STATUTÁRNÍ MĚSTO LIBEREC

Vysvětlení a Doplnění zadávací dokumentace VII.

„Parkoviště P + R Pastýřská a ulice Nová Pastýřská, 4. etapa“

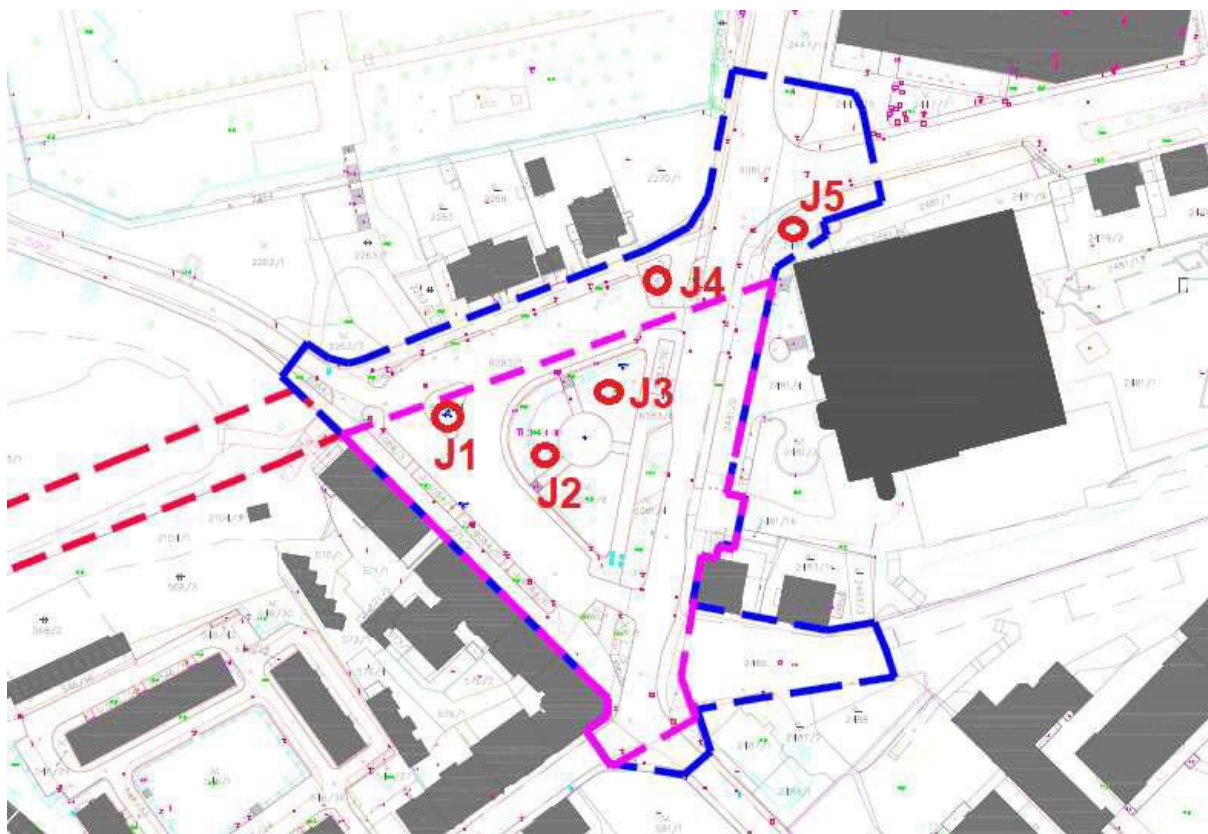
Dotaz č. 1

Inženýrsko-geologický a hydrogeologický průzkum

Na základě našeho dotazu ze dne 16.3.2023 na zpracování Inženýrsko-geologický a hydrogeologický průzkumu bylo ze strany zadavatele odpovězeno: „IGP byl zpracován a jeden z vrtů byl proveden v místě navrhované retenční nádrže.“

V předložené projektové dokumentaci (Příloha č. 4d) je Inženýrsko-geologický a hydrogeologický průzkum (RNDr. Roman Vybíral ze dne 11.9.2020) předložen pouze pro IV. etapu s těmito sondami:

Vzhledem ke skutečnosti, že v rámci III. etapy bude realizován objekt SO 332 Retenční nádrž + odlučovač ropných látek s rozměry cca 14m x 10,8m a výškou 2,6m, kdy její založení bude v hloubce cca 5 m a objekt ORL ještě hlouběji se dotazujeme jestli byl zpracován Inženýrsko-geologický a hydrogeologický průzkum i na III. etapu v místě SO 332 Retenční nádrž + odlučovač ropných látek? Pokud ano, žádáme o jeho zveřejnění.

Informace zadavatele k dotazu č. 1

V návaznosti na tento dotaz se zadavatel rozhodl doplnit zadávací dokumentaci o inženýrskogeologický průzkum. Tento dokument je uveden jako příloha tohoto vysvětlení a doplnění zadávací dokumentace. Zároveň bude zveřejněn jako nová příloha Výzvy k podání nabídky a zadávací dokumentace pod názvem „Příloha č. 7 – Inženýrskogeologický průzkum“ na profilu zadavatele (viz čl. 1 zadávací dokumentace) v rámci této veřejné zakázky v části „Zadávací dokumentace“.
